Předmět: RE: posudek na zápach

zasílám dokumenty, které jsme obdrželi ke zjišťovacímu řízení laminační linky a také odkaz, kde jsou tyto dokumenty zveřejněny https://portal.cenia.cz/eiasea/detail/EIA_OV7204?lang=cs

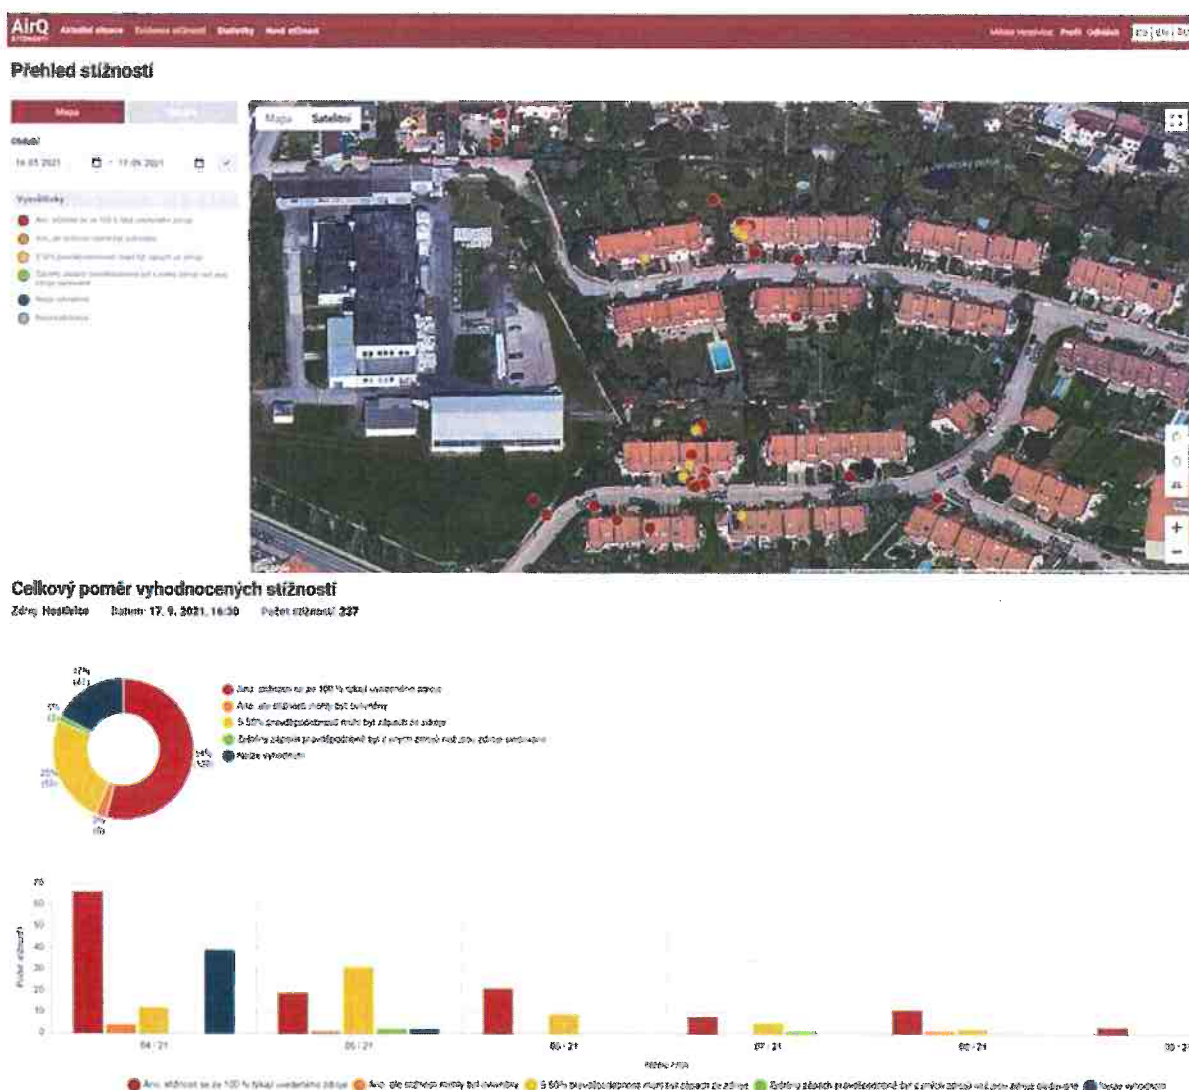
Co se mi v dokumentaci nelíbí je nepoměr odsávaného vzduchu od linky a z celé výrobní haly. (strana 10-11) Bála bych se velkého objemu odsávaného vzduchu z haly, může strhávat s sebou i vzdušinu od digestoří extrudérů. To je problém většiny problematických podniků kde se potom diví že si lidi stěžují na zápach, i toho, který uvádím jako příklad na který jsou

stížnosti, viz obr. Nahoře. Pokud chtějí odlučovače na VOC, potom ať jednotku extrudéru celou zakapotují a odsávají potřebné množství z této kabiny do odlučovače. Stejně tak surovinu, kterou vyrobí ať nechají v zakapotovaném prostoru (jako výrobní buňka, ne zakratí stroje) a vzduch odsávají do odlučovače (v žádném případě, ať neskladují na volném prostranství) dokud výrobek nevychladne (Nevychladlé výrobky také mohou zapáchat a to potom firma odsaje tím velkým objemem vzduchu z haly, který mají na „chlazení prostor“.) Firmy se vstříkolisy si takto řeší problém s emisemi, kdy tvrdí, že chladí halu ale současně s emisemi odvádí i odpadní vzduch z lisování plastů. V okamžiku, kdy vybírají výrobky z linky a musí s nimi manipulovat, opět dojde k emisi zápachu a to neumí digestoře zpravidla dobře odsát. Upřímně, neviděla jsem nikde dostatečné odsávané digestoře, ani na uzavřených linkách, které měly vlastní odsávání. Opravdu je nejlepší linku umístit do uzavřené místnosti a tu samostatně odsávat. Podnik nahoře má také odsávání linky (vyrábí potravinové fólie). Ale koncentrace pachu, které měříme na komíně z odsávání linky ve stejném hmotnostním toku měříme na klimatizačních jednotkách.
